Ministero dell' Ambiente e della Tutela del Territorio e del Mare

Commissione Tecnica di Verifica dell'Impatto Ambientale – VIA e VAS

Parere n. 2673 del 16.3.2018

Progetto	Verifica di assoggettabilità alla VIA SS 131 "Carlo Felice" Lavori di ammodernamento, lotto omogeneo da Monastir (CA) km 23+300 a Sanluri (CA) km 47+000. VIP 3210
Proponente	ANAS SpA

Planimetria tracciato in variante: Progetto originario (sopra) e Progetto Esecutivo ottimizzato (sotto)

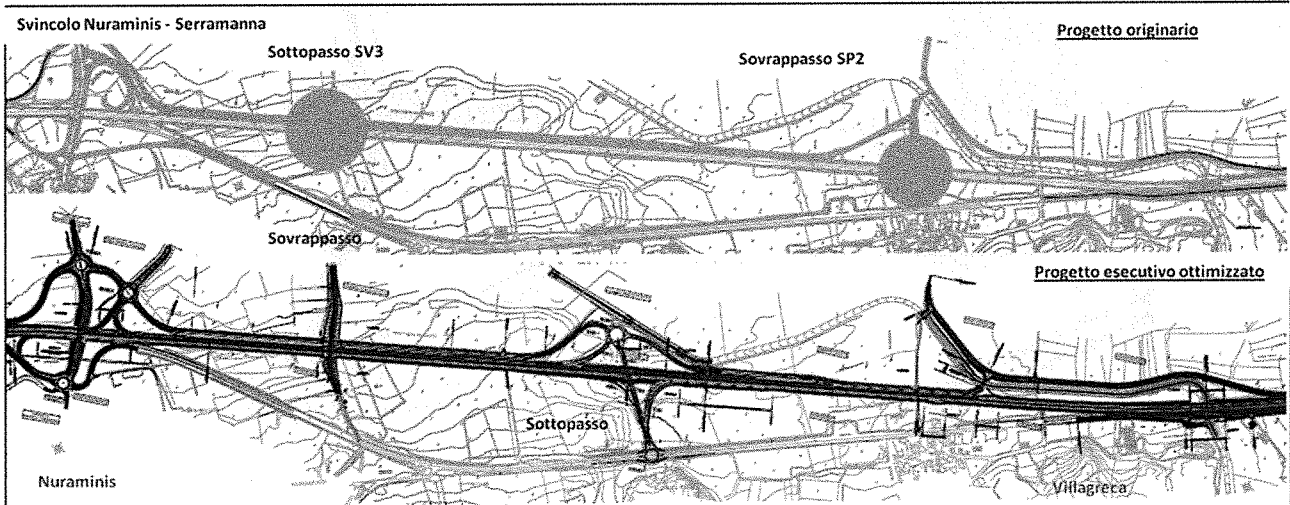
Il Proponente dichiara che non sono previste modifiche del tracciato dell'asse principale in quanto gli interventi sono relativi ad alcune ottimizzazioni dei collegamenti con la viabilità secondaria e si possono riassumere come segue:

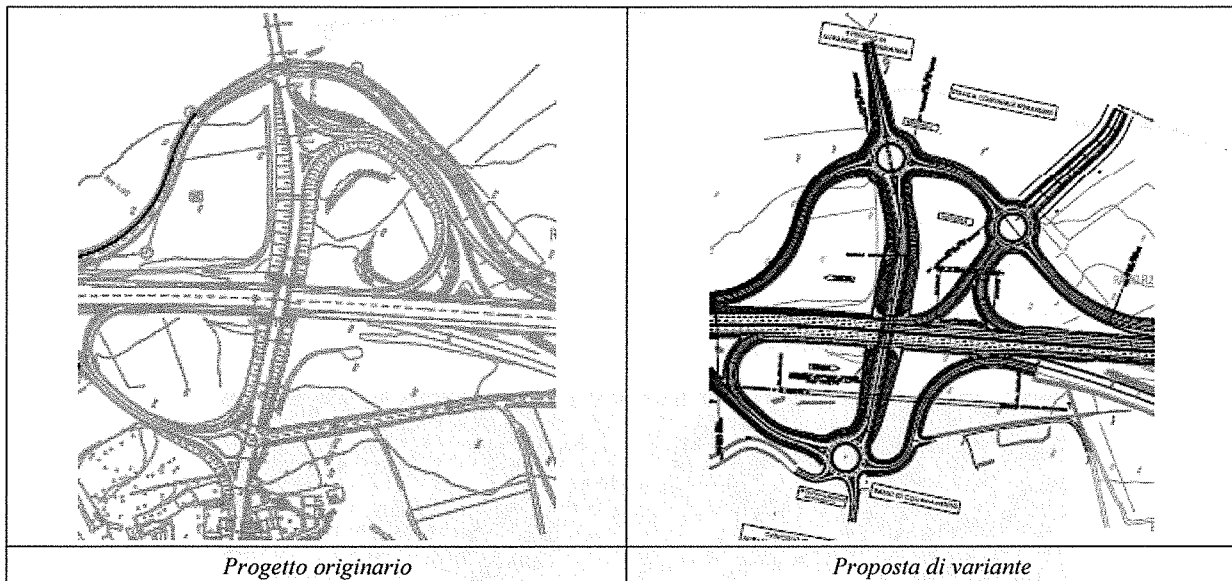
1. ridefinizione dello svincolo con la S.P. Nuraminis - Serramanna, attraverso la realizzazione di tre rotonde, e quindi di una nuova geometria dei rami di collegamento che allontana il tracciato dall'abitato;

CONSIDERATO che la ridefinizione dello svincolo con la SP Nuraminis – Serramanna (intervento 1), attraverso la realizzazione di tre rotonde, in base a quanto presentato dal Proponente, permette una migliore distribuzione dei flussi veicolari;

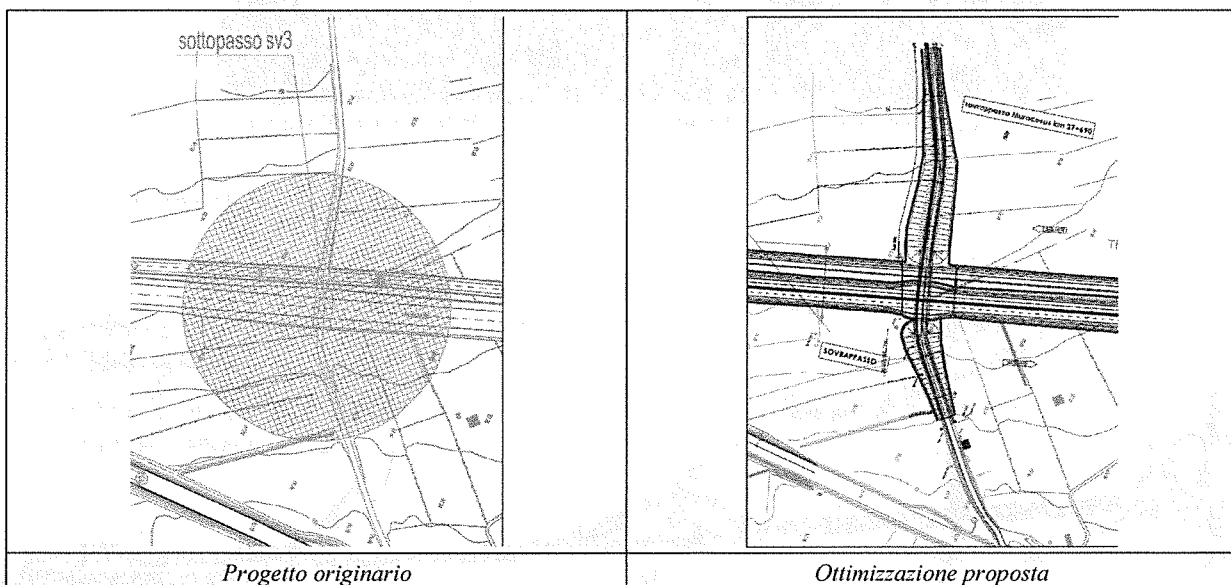
2. eliminazione del sottopasso SV 3 in località Muracesus al km 27+690 sostituito dalla realizzazione di un sovrappasso, "per evitare problematiche di natura idraulica che il sottopasso avrebbe comportato";

VALUTATO, infine, che l'intervento 3 di eliminazione del sottopasso SV 3 in località Muracesus al km 27+690, sostituito dalla realizzazione di un sovrappasso, è migliorativo *"per evitare problematiche di natura idraulica che il sotto passo avrebbe comportato"*

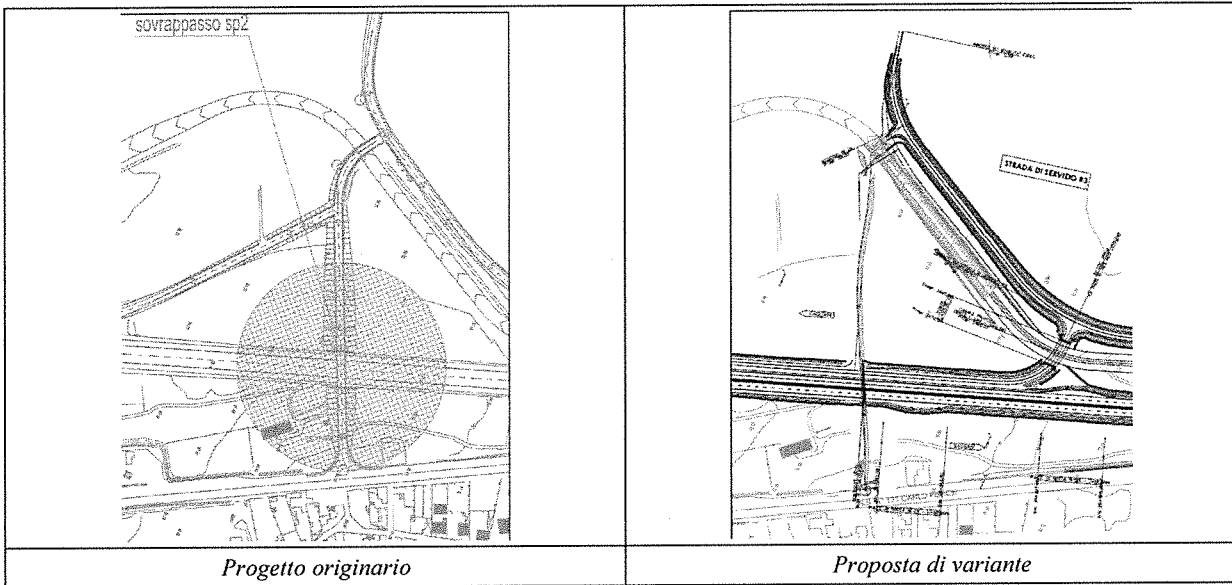
3. eliminazione del sovrappasso SP 2 in località Villagrega;

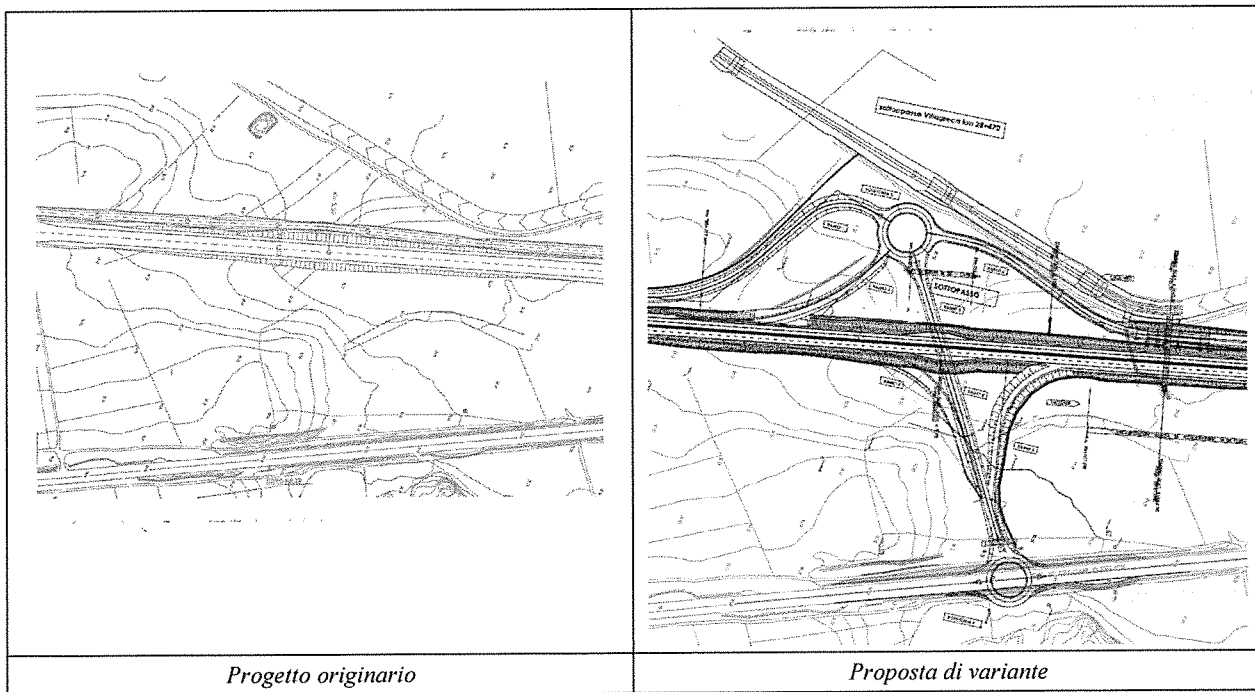
4. realizzazione di un nuovo svincolo al km 25+500 "al fine di migliorare la viabilità di accesso al cementificio di Samatzai", contestualmente a cui è prevista anche la realizzazione di due rotatorie: una sulla vecchia 131 (che diventerà complanare), l'altra sulla complanare sinistra. Le due rotatorie vengono collegate da una strada che sottopassa la nuova SS 131.

CONSIDERATO che anche gli interventi 2, 3 e 4 – che dipendono in primo luogo da richieste delle Amministrazioni locali – obbediscono a criteri di ottimizzazione dei collegamenti tra viabilità principale e viabilità secondaria;

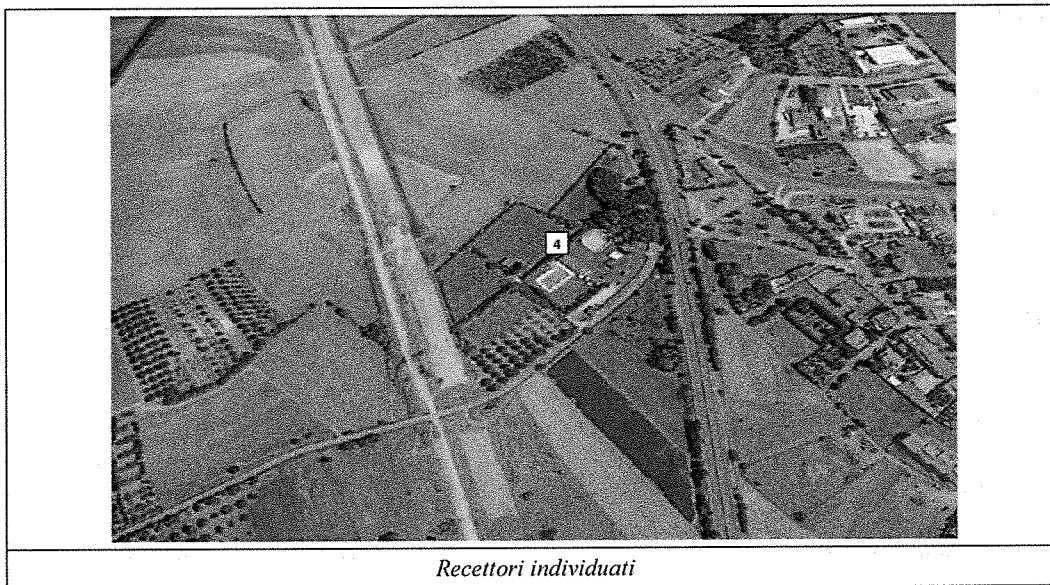
- per la ridefinizione dello svincolo di Nuraminis: le residenze abituali (*presunte*) riportate nell'immagine seguente:

VALUTATO che i recettori presenti sono in numero ridotto e che le simulazioni effettuate dal Proponente dimostrano che gli effetti delle varianti presentate non sono significative dal punto di vista acustico in fase di esercizio, se confrontate con quanto già approvato ed in corso di realizzazione, e che – in alcuni casi – le condizioni sono migliorative;

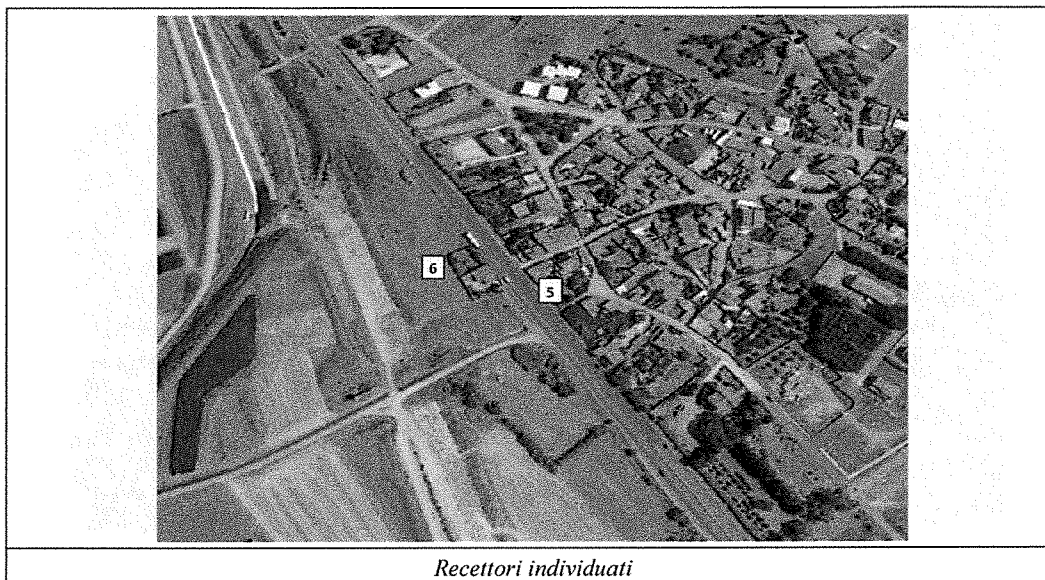
- per il sovrappasso di Villagreca: le residenze abituali (presunte) riportate nell'immagine seguente:
